**Commission économique pour l'Europe**

Groupe de travail de la sécurité passive

**Rapport du Groupe de travail de la sécurité passive sur sa  
quarante-septième session**

Figure 1  
Mesure de  $V_b$ ,  $V_1$  et  $V_2$

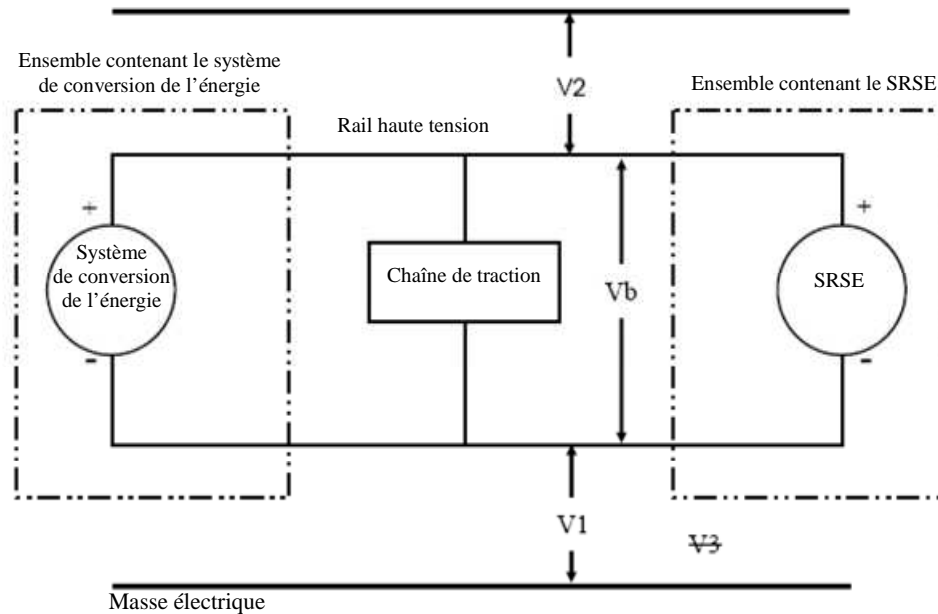
Avant de **procéder** à l'essai de **choc**, il faut mesurer la **haute** tension du rail (Vb sur la figure 1), **l'enregistrer et vérifier** qu'elle est conforme à la tension de fonctionnement du véhicule **préconisée** par le constructeur.

Après l'essai de **choc**, mesurer les tensions du rail haute tension (Vb, V1 et V2 sur la figure 1).

**La tension doit être mesurée entre 5 et 60 secondes après le choc.**

**Cette procédure ne s'applique pas si l'essai est effectué alors que la chaîne de traction électrique n'est pas sous tension.**

Figure 2  
Mesure de l'énergie du rail haute tension contenue dans les condensateurs X

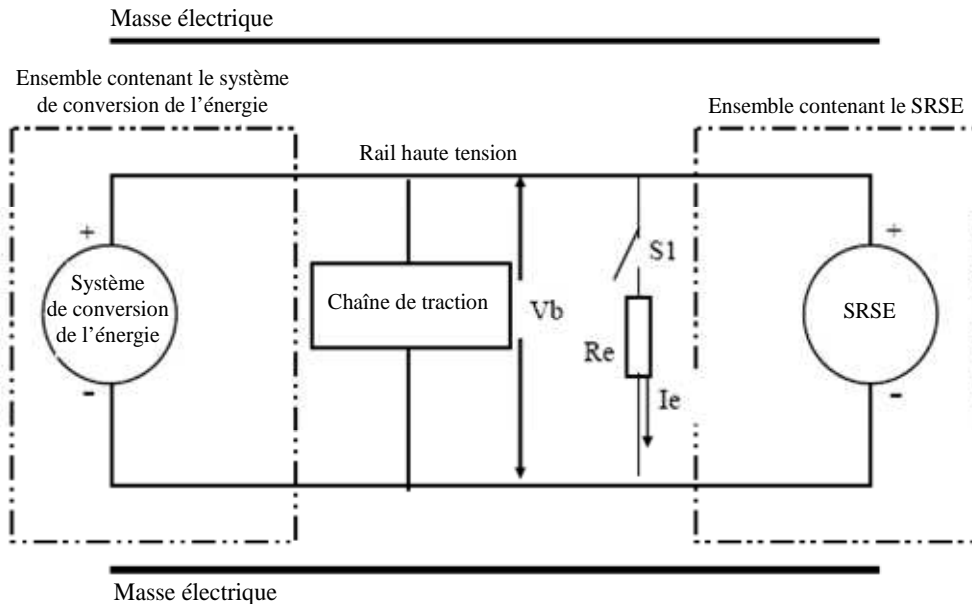
**Cette procédure ne s'applique pas si l'essai est effectué lorsque la chaîne de traction électrique n'est pas sous tension.**

Figure 1  
Doigt d'épreuve articulé

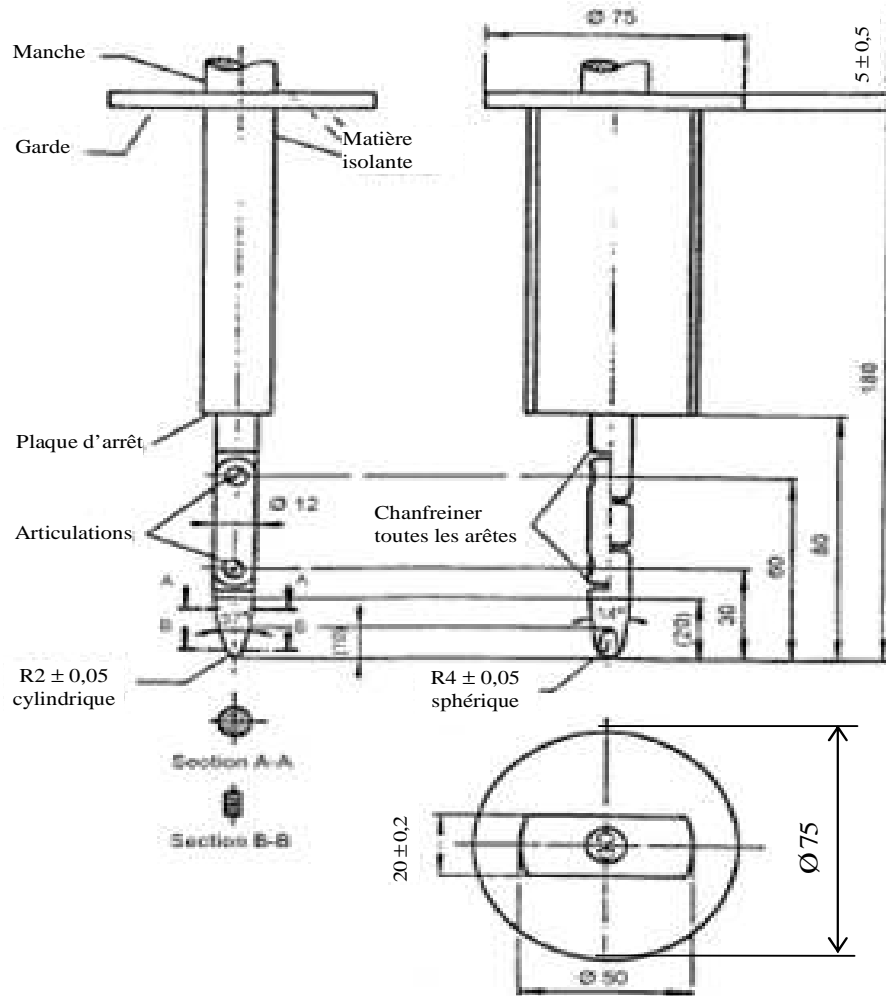
### Doigt d'épreuve articulé (IPXXB), supprimer

Figure 1  
Mesure de  $V_b$ ,  $V_1$  et  $V_2$

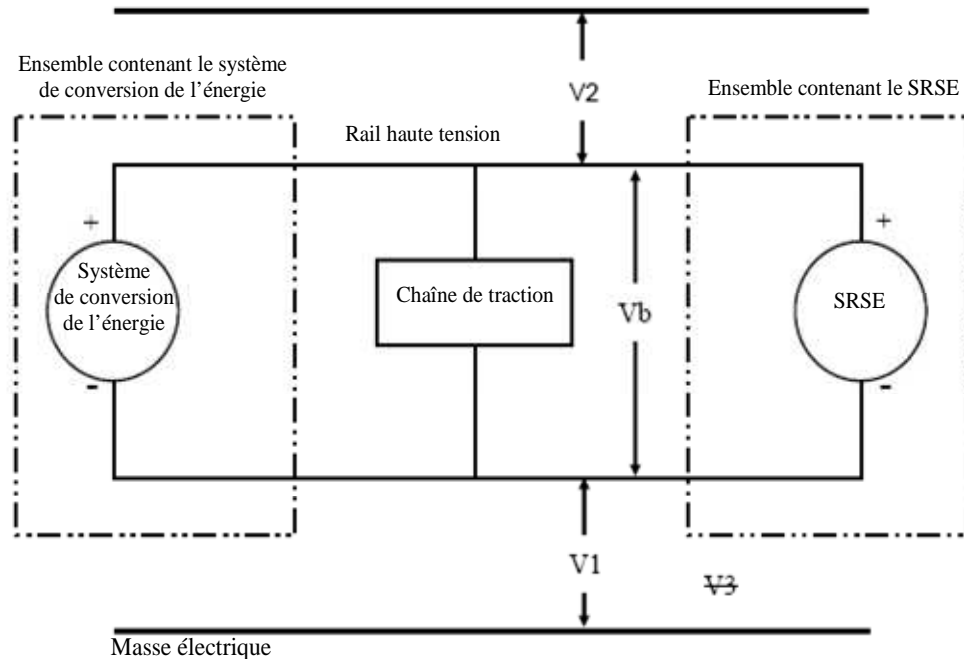
Avant de **procéder** à l'essai de **choc**, il faut mesurer la **haute** tension du rail (Vb sur la figure 1), **l'enregistrer et vérifier** qu'elle est conforme à la tension de fonctionnement du véhicule **préconisée** par le constructeur.

2. Les instructions ci-après...
- Après l'essai de **choc**, mesurer les tensions du rail haute tension ( $V_b$ ,  $V_1$  et  $V_2$  sur la figure 1).

**La tension doit être mesurée entre 5 et 60 secondes après le choc.**

**Cette procédure ne s'applique pas si l'essai est effectué alors que la chaîne de traction électrique n'est pas sous tension.**

Figure 1  
Mesure de  $V_b$ ,  $V_1$  et  $V_2$

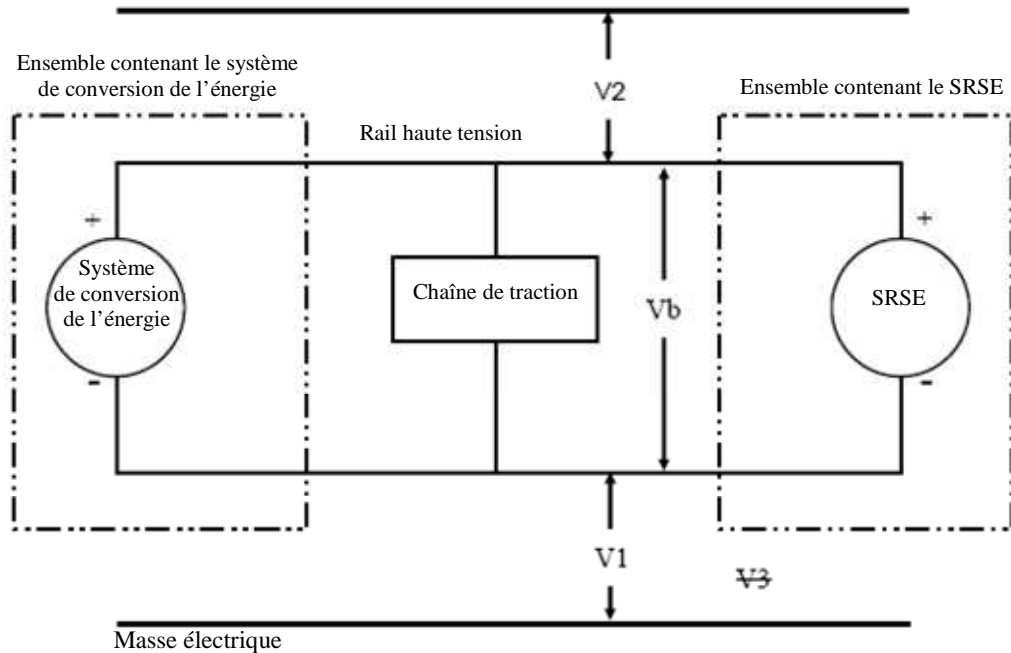
Avant de **procéder** à l'essai de **choc**, il faut mesurer la **haute** tension du rail (V<sub>b</sub> sur la figure 1), **l'enregistrer et vérifier** qu'elle est conforme à la tension de fonctionnement du véhicule **préconisée** par le constructeur.

2. Les instructions ci-après...
- Après l'essai de **choc**, mesurer les tensions du rail haute tension ( $V_b$ ,  $V_1$  et  $V_2$  sur la figure 1).
- La tension doit être mesurée entre 5 et 60 secondes après le choc.**
- Cette procédure ne s'applique pas si l'essai est effectué alors que la chaîne de traction électrique n'est pas sous tension.**
